Oggetto**:** **V451** – Espressione della VIA da parte della Regione riguardo al progetto denominato: "realizzazione di un impianto eolico avente potenza pari a 9 MW, composto da tre aerogeneratori aventi potenza pari a 3 MW cadauno, e relative opere di connessione alla rete, nei Comuni di Savona, loc. Piandelmelo e Cairo Montenotte (SV)".

Proponente: BH Wind S.r.l.

VIA Regionale - Delibera n° 7/2024 e art. 17 c. 4bis l.r. n. 29/2017. Avvio Fase Pubblica e Comunicazione pubblicazione documentazione per procedimento ai sensi del punto 6 dell'allegato alla Delibera. **Riscontro.**

Figura 1 – Rappresentazione su cartografia del geoportale regionale dell'Area dell'intervento rispetto ai corpi idrici del PTA e alle derivazioni

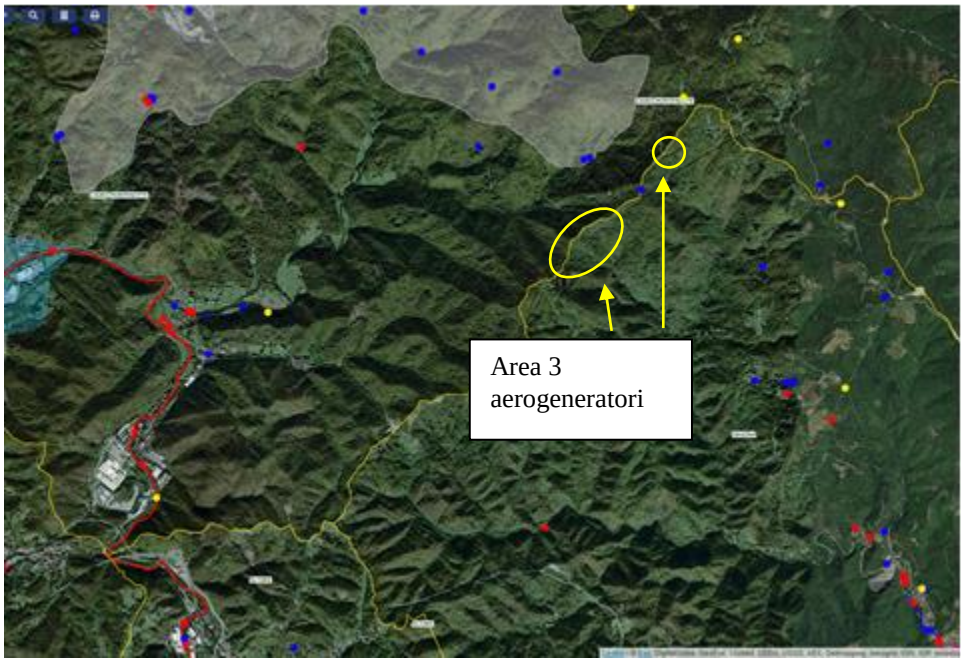
Si riportano di seguito la rappresentazione cartografica dell'area dei 3 aerogeneratori rispetto ai corpi idrici tipizzati nel PTA in base alla cartografia regionale e lo stralcio della Tav 36 sopra citata, che comprende anche il percorso del cavidotto.

Stante quanto sopra rappresentato si ritiene l'intervento non in contrasto con gli obiettivi e le norme del vigente Piano regionale di Tutela delle Acque.

Figura 2 – Estratto tavola 36 con evidenziate (pallini rossi e blu) le derivazioni disponibili sul geoportale regionale

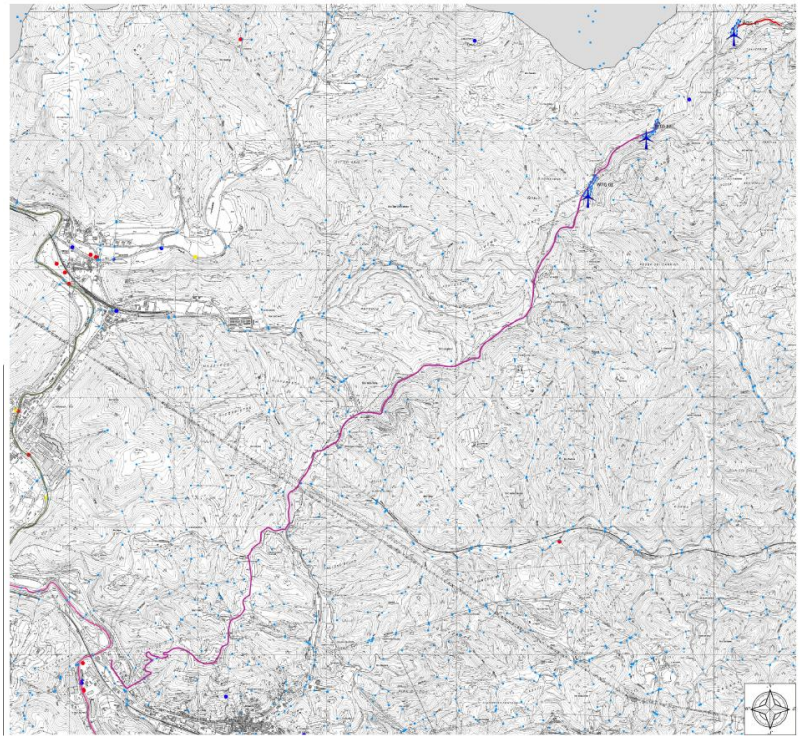
Rispetto a quanto richiesto è stata prodotta la Tav. 36 - *Inquadramento rispetto al PTA* e la relativa lettera di accompagnamento datata 15 aprile 2024 (prot. regione n. 397660 del 16/04/2024) laddove si legge che "*Per meglio identificare le varie interferenze tra gli aerogeneratori e le opere accessorie con le opere di presa (siano esse potabili, industriali, irrigue o ad altro uso) si è contattato il gestore idrico di competenza nell'area di interesse per effettuare un sopralluogo congiunto. Da un'analisi preliminare non è emersa la presenza di nessuna opera di presa che possa generare interferenza con il progetto in esame."*

Sulla base della soprarichiamata tavola non si ravvisano sovrapposizioni delle opere con corpi idrici individuati e caratterizzati nel Piano regionale di Tutela delle acque ad oggi vigente – PTA (DCR n. 11/2016)
